**Inbreng Werkgroep Monumenten van de Erfgoedpartners verenigd in het Geheugen van Zeist (WME) voor bij Ronde tafel WA Hoeve 20 december 2016**

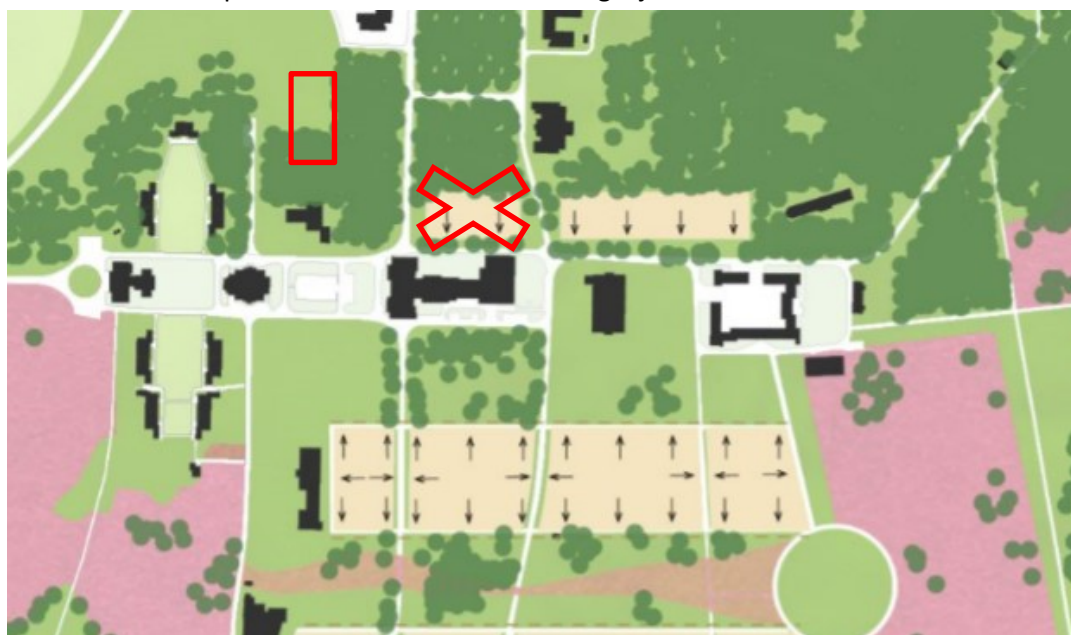
Als aanvulling op het gepresenteerde plan zouden wij er voor willen pleiten de bebouwing bij het bedrijfsgebouw achterwege te laten.

In plaats hiervan zouden wij de suggestie willen doen op de oude bouwvlek waar het gebouw Swammerdam heeft gestaan een gebouw te laten verrijzen in bouwvolume vergelijkbaar met het nog bestaande gebouw Spinoza.

Hiermee komt dan tevens weer iets meer terug van de oude symmetrie zoals destijds door architect Poggenbeek werd beoogd.

Hierop aansluitend zou kunnen worden overwogen het gesloopte gebouw Leeuwenhoek te herbouwen of ter plaatse een in bouwvolume vergelijkbare nieuwbouw te realiseren.

= Bebouwing achterwege laten

= Alternatieve locatie voorheen gebouw Swammerdam, nieuwe gebouw in bouwvolume vergelijkbaar met Swammerdam
